改善箇所説明図

クラッチ・スタート・システムのスイッチ

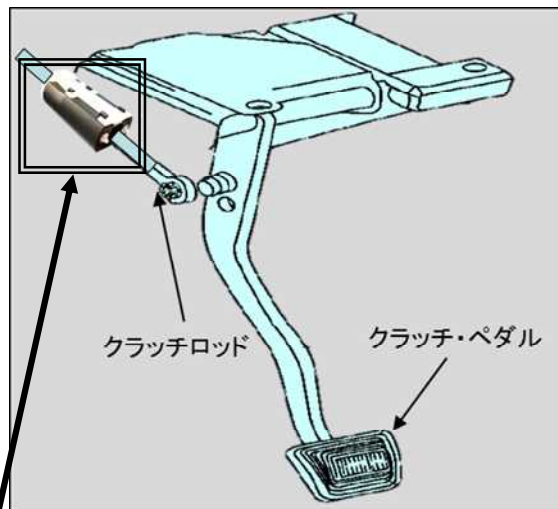
基準不適合発生箇所

マニュアルトランスミッション車の始動装置において、誤発進防止機構(クラッチ・スタート・システム)のスイッチの製造が不適切なため、使用過程でスイッチ内部の部品が破損し、破損した部品により当該スイッチが通電することがある。そのため、変速ギヤが入っている状態でセルモーターを回すと、誤発進防止機構が機能せず、意図せずに車両が動き出すおそれがある。

改善の内容

全車両、クラッチ・スタート・システムのスイッチを良品に交換する。

識別 : クラッチ・スタート・システムのスイッチ本体のハウジングに黄色ペイントを塗布する
